# 审图常见问题解析

一月一答

主办单位 北京市规划和自然资源委员会

2025年6月 总第23期

图1 机构养老设施办公室平面、局部立面（虚线示意外窗开启位置）

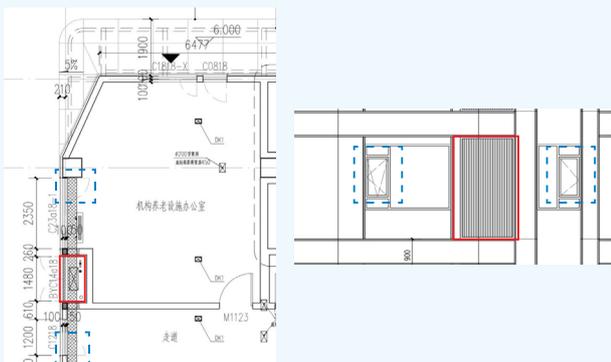
某新建多层养老服务设施楼，建筑面积4000m<sup>2</sup>，绿色建筑按二星级标准进行评价，采用普通分体空调。三层平面图中机构养老设施办公室空调室外机位距离可开启外窗洞口的距离超过400mm，不符合《绿色建筑设计标准》DB11/938-2022第5.2.12条“预留空调室外机位应为室外机安装和日常维护设置安全和方便操作的平台”的规定，见图1。

空调室外机需要安装、检修和维护，每年频发的空调室外机安装人员作业时坠落伤亡事故，已经成为建筑的重大危险源。本项目采用普通分体空调，空调室外机平台距离可开启外窗洞口的距离超过400mm，不利于室外机安装和日常维护，存在安全隐患。

(1) 可通过增加外窗C0918以便于空调室外机的安装，如图2所示。

(2) 可在空调机位两侧、距离空调机位400mm范围内的外墙上设置开启窗扇。

图1 消防水泵房入口

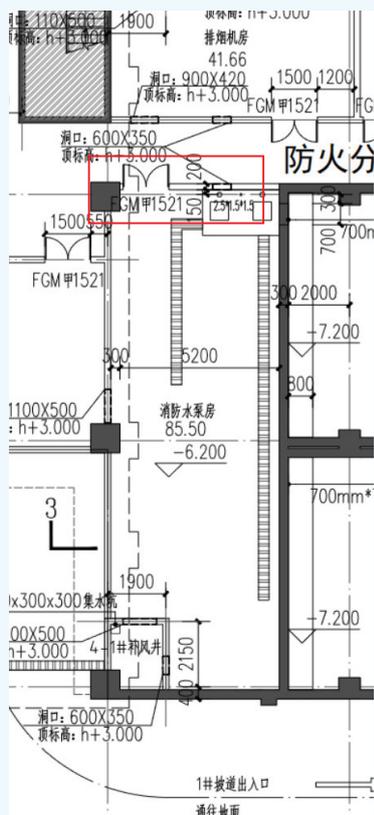
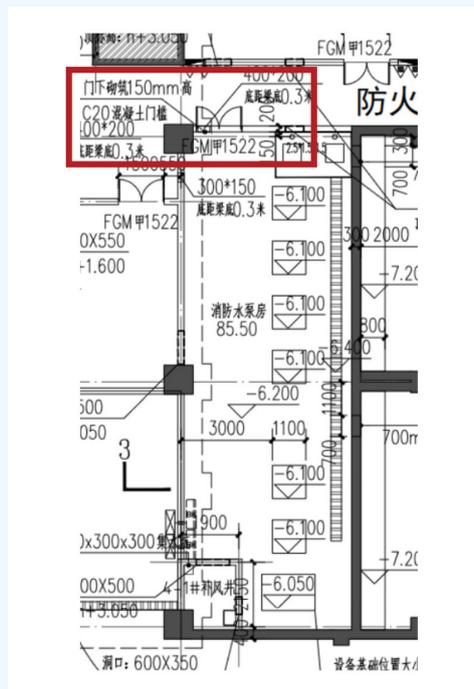
某丙类厂房项目，总建筑面积46239.27m<sup>2</sup>，地下一层平面图中消防水泵房仅在室内设置排水沟和集水坑，入口处未采取防水淹措施，不符合《建筑防火通用规范》GB 55037-2022第4.1.7条第6款的规定。见图1。

该条条文说明：消防水泵房是保障建筑消防供水的重要场所，需保证泵房内部设备在火灾延续时间内仍能正常工作，应确保水泵房内的设备和需进入泵房内的操作人员不会受到火灾的威胁。在平时和建筑发生火灾时，应保证消防水泵及其控制装置正常运行。疏散门入口处如无挡水或防水淹等建筑构造设计措施，仅在水泵房内设置排水沟及集水坑，无法有效防止平时其他房间漏水或火灾时喷淋等大量水源同时进入，必须在入口处一开始就进行相应控制。

在入口处增设防水淹构造措施，并注明具体做法，以满足规范要求。

图1 一层柱加固图(局部)

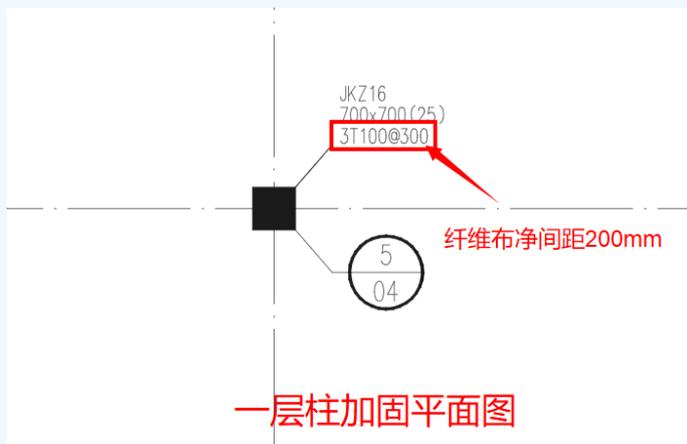
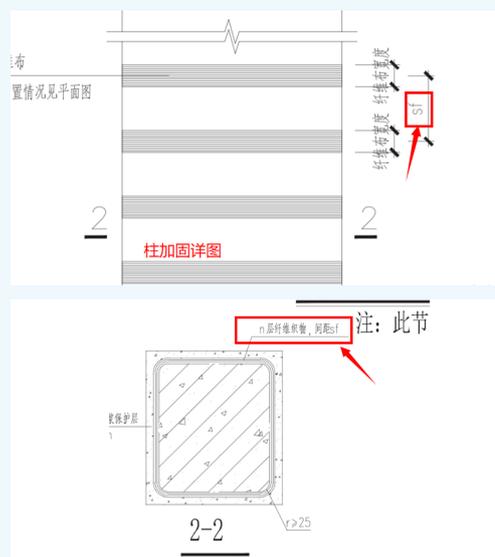
经抗震鉴定，部分框架柱不满足斜截面承载力要求，设计采用环向围束纤维布加固，如首层柱JKZ16，采用碳纤维抗剪加固3T100@300、纤维布净间距200mm，不符合《既有建筑鉴定与加固通用规范》GB 55021-2021第6.5.11条第3款“当采用纤维复合材条带为箍时，其净间距不应大于100mm”的规定。

发生剪切破坏,从而影响建筑的整体抗震性能,在地震等外力作用下,框架柱的破坏会导致建筑物的抗震能力下降,增加倒塌的风险,必须采取相应的加固处理,设计采用碳纤维抗剪加固3T100@300,纤维布净间距为200mm,不符合《既有建筑鉴定与加固通用规范》第6.5.11条第3款“当采用纤

将加固柱碳纤维围束的间距由300mm调整为200mm,净间距为100mm,满足规范要求。

图1 首层顶板及标准层顶板配筋(转角窗房间)

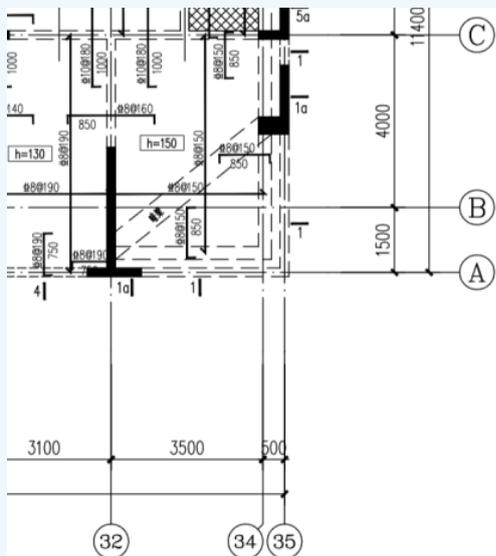
某新建住宅项目,结构体系为剪力墙结构,设置了转角窗。在首层顶及标准层顶,转角窗房间楼板的上部仅按承载力计算配置了支座负弯矩钢筋,跨中上部未设置钢筋,即未采用双层双向配筋,不符合《住宅设计规范》DB11/1740-2020第9.6.3条第6款的规定,见图1。

剪力墙结构设置转角窗对抗震十分不利,为提高转角窗处的抗震性能,转角窗部位应特别加强。2021年1月1日实施的北京市地方标准《住宅设计规范》第9.6.3条明确了具体加强措施,其第6款要求“转角窗房间的楼板应适当加厚(不宜小于150mm),应采用双层双向配筋”,本项目转角窗房间楼板未采用双层双向配筋,不满足该条要求。

转角窗房间楼板采用双层双向配筋,上部拉通钢筋若不满足支座处计算所需,在支座处再附加上部钢筋。

图2 剪力墙转角窗处构造做法一

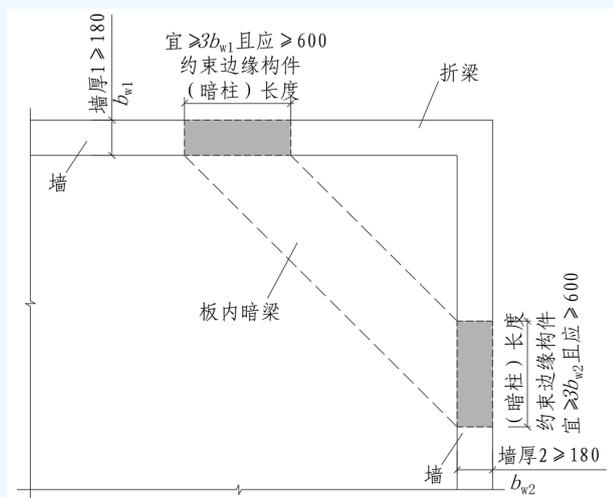
(1) 有设计文件中角窗两侧墙肢在标准层的部分楼层的厚度为160mm,小于180mm。

标准解读:角窗两侧墙肢厚度在各层均不应小于180mm,如图2,墙厚1和墙厚2在各层均不应小于180mm。

(2) 有设计文件中角窗两侧墙体在地上未沿全高设置约束边缘构件,全部楼层或部分楼层角窗两侧墙体设置构造边缘构件,或虽全高设置了约束边缘构件但约束边缘构件长度小于600mm。

标准解读:不论为多层还是高层剪力墙住宅,角窗两侧墙体均应沿全高设置约束边缘构件,约束边缘构件(暗柱)长度不宜小于3倍墙厚且不应小于600mm,如图2所示。

图3 剪力墙转角窗处构造做法二

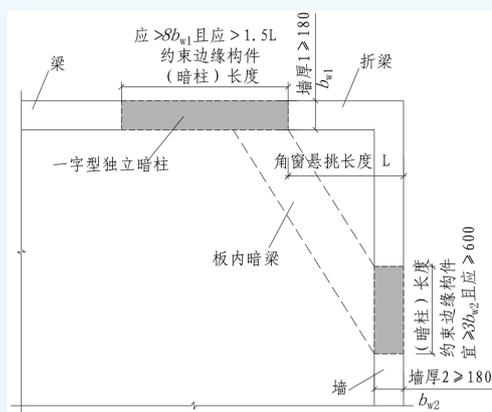
(3) 当角窗两侧墙体存在一字型独立墙肢时,有设计

文件中此独立一字型墙肢长度偏小,不满足大于8倍墙厚及角窗悬挑长度1.5倍的较大值。

标准解读:当角窗两侧墙体存在一字型独立墙肢时,应控制此独立一字型墙肢长度最小尺寸,使其满足大于8倍墙厚及角窗悬挑长度1.5倍的较大值,如图3所示。

图2 给排水标准层平面图(局部)

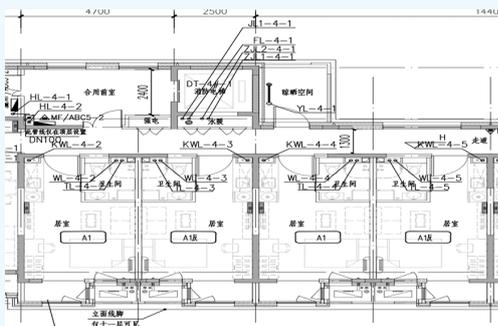
(1) 标准层平面图未画出给排水管线平面布置图,

无法判断计算表中的分离管线长度是否正确。

(2) 装配式设计专篇说明中提到“给排水管道设于现浇区域”，平面和大样图中也未明确管道敷设在何处，仅在户型给水系统图中提到给水横管为“垫层内敷设”，而敷设在垫层不符合管线分离要求（见《装配式建筑评价标准》第4.0.14条的条文说明），以上均与计算书中的管道敷设方式不一致，分离措施在图中未体现，装配率评价项中给排水管线分离不能得分。

在计算给排水管线分离比例时，首先应在设计说

明中明确其分离管线的敷设方式，敷设在室内裸露空间、吊顶内、墙地面架空层、非承重墙体空腔内的管线应在平面图和系统图中画出并应有必要的文字注明其敷设在何处，应与计算书中的分离管线敷设方式和长度相一致。图纸只有清楚地表达，才能在施工过程中做到按图施工，最终将装配率实施到位。

图1 循环泵未设计量表(电气系统图)

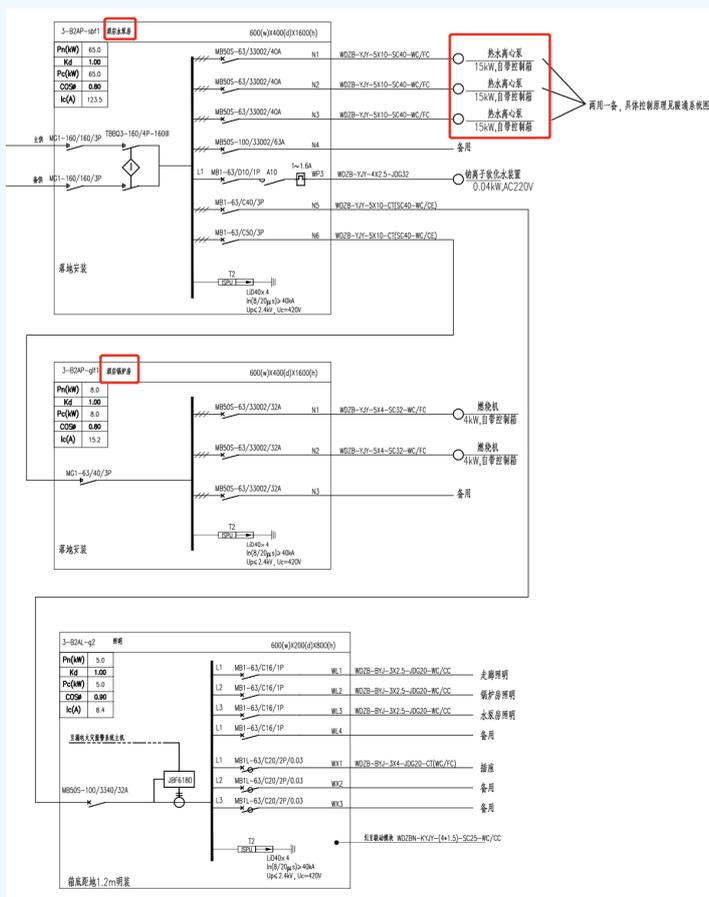
某酒店项目存在下列问题：水泵房配电盘内所带“热水离心泵”实际为酒店锅炉房循环水泵，电气系统图纸未见设置单独计量表，不满足《供热计量设计技术规程》DB11/1066-2014第8.2.1条第3款要求。

《供热计量设计技术规程》的适用范围为北京地区新建和改扩建的民用建筑工程，也适用于既有建筑的节能改造工程。该规程第8.2.1条第3款，热源循环水泵耗电量应单独计量。该规程第2.0.2条~第2.0.4条的条文说明中明确，热源包括热电厂、热电联产锅炉房以及集中锅炉房，热力站包括换热站和混水站。民用建筑设计时，设计师应格外注意锅炉房和换热站的循环水泵计量问题。

锅炉房循环水泵回路应增设计量表，满足规范要求。

图1 某工程室外雨水管道平面图(局部)

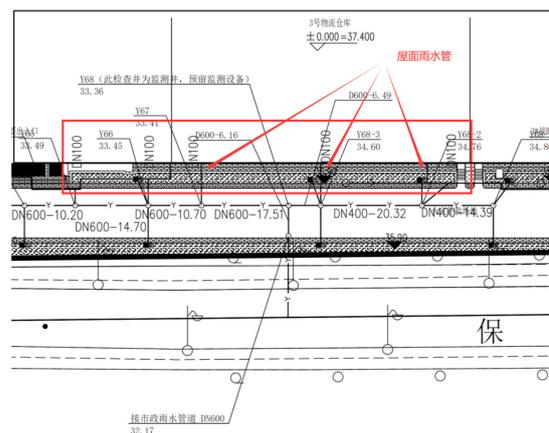
常见问题有:屋面、路面雨水未经下凹式绿地或雨水调蓄池直接外排市政。

《雨控规》第3.0.7条要求设施排口及项目雨水接至市政排口均应以溢流方式与雨水管渠衔接。屋面、路面雨水不能直接由雨水口排至市政

雨水接口井。可先排至下凹式绿地,由下凹式绿地内的溢流雨水口排至市政;或排至雨水池,再由雨水池溢流排放。下图1中屋面雨水接入室外雨水管网,直接排至市政接口,不满足溢流排放的要求。

图6 某工程室外给排水平面图(局部)

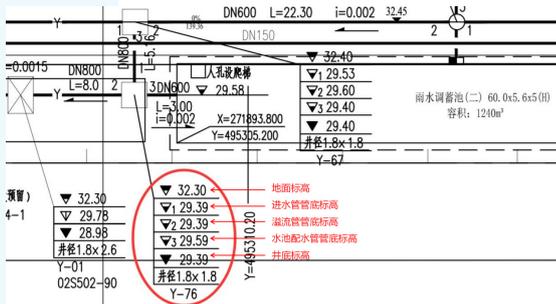
流管内底标高低于水池配水管管内底标高,明显有误。

图7 溢流井剖面图

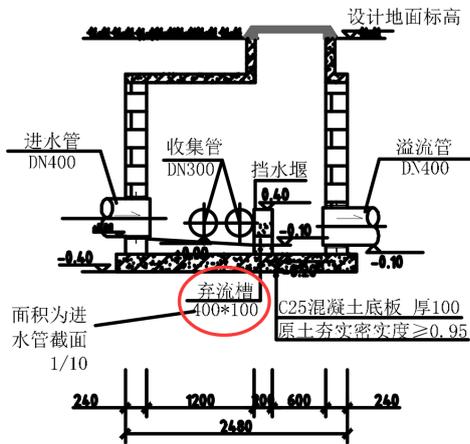
采用检查井内设置溢流堰实现溢流井功能时,溢流堰设置弃流孔洞,如图7,弃流雨水排至市政,不满足溢流排放的要求。雨水调蓄池一般也用于满足年径流总量控制率、径流污染消减率要求,即通过雨水调蓄池控制径流污染物排放。径流污染物主要集中在初期雨水径流内,弃流雨水排至市政亦不满足年径流总量控制率、径流污染消减率要求。

对于雨水用于回用的调蓄池,可设置弃流井

进行弃流,弃流雨水应入渗或排至生活污水系统,不应排至市政雨水管道。

图8 溢流井剖面图

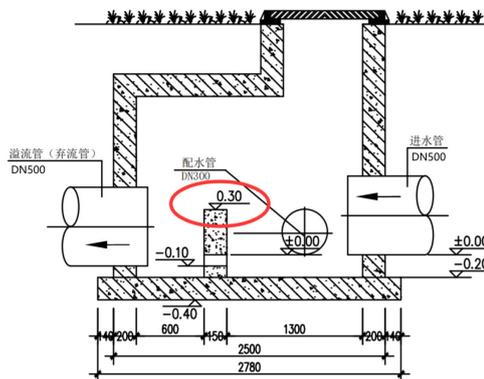
溢流井堰顶标高不宜低于进水管管内顶标高。如不满足,需明确具体原因及水力计算。如下图8,配水管管径明显小于进水管,溢流堰顶标高低于进水管管内顶标高,无法保证雨水优先进入调蓄池。
